เรื่อง ขอบขออนุเคราะห์งานออกแบบ/ปรับแบบ อาคารผู้ป่วยนอก และอุบัติเหตุ ๗ ชั้น งบลงทุนก่อสร้าง
 งบประมาณ พ.ศ. ๒๕๖๓

รายการแก้ไขแบบ (รพ. บึงกาฬ)

รายการประกอบแบบเพิ่มเติมเฉพาะที่ แบบเลขที่8884-40 (รพ. บึงกาฬ)

แปลนชั้น 2 แบบเลขที่ 8884-40

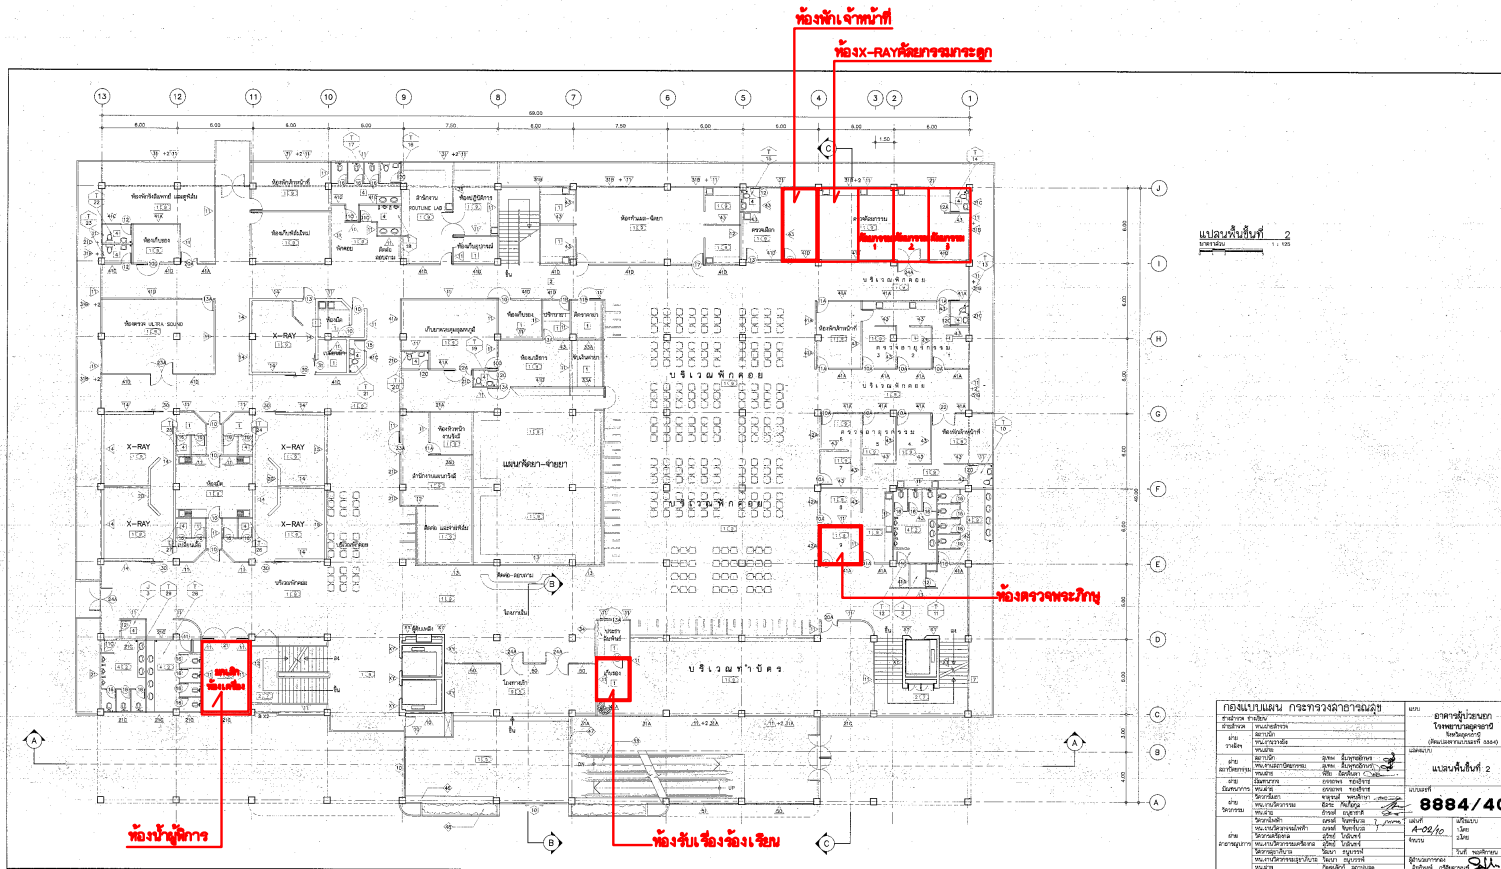
- 2.1 เป็นห้องยี่สิบสองเตียง เป็น ห้องรับเรื่องร้องเรียน
- 2.2 ห้องตรวจโรค ให้เป็นแบบ เป็นห้องยี่สิบผู้พิการ
- 2.3 ห้องตรวจตาจักษุกรรม ให้เป็นแบบ โตแบบเป็นห้องตรวจสัมพันธ์การตาอีก 1 ห้อง
- 2.4 เป็นห้องตรวจการศัลยกรรม โคนแปลนห้องนี้เองคือ
 - ห้องตรวจศัลยกรรม 1-3 และ ห้องตรวจศัลยกรรมกระดูก
- 2.5 เป็นห้องตรวจการฉีด โคนแปลนห้องนี้เป็นห้อง (ห้องตรวจฉีด และห้องทำฟันน้ำ)
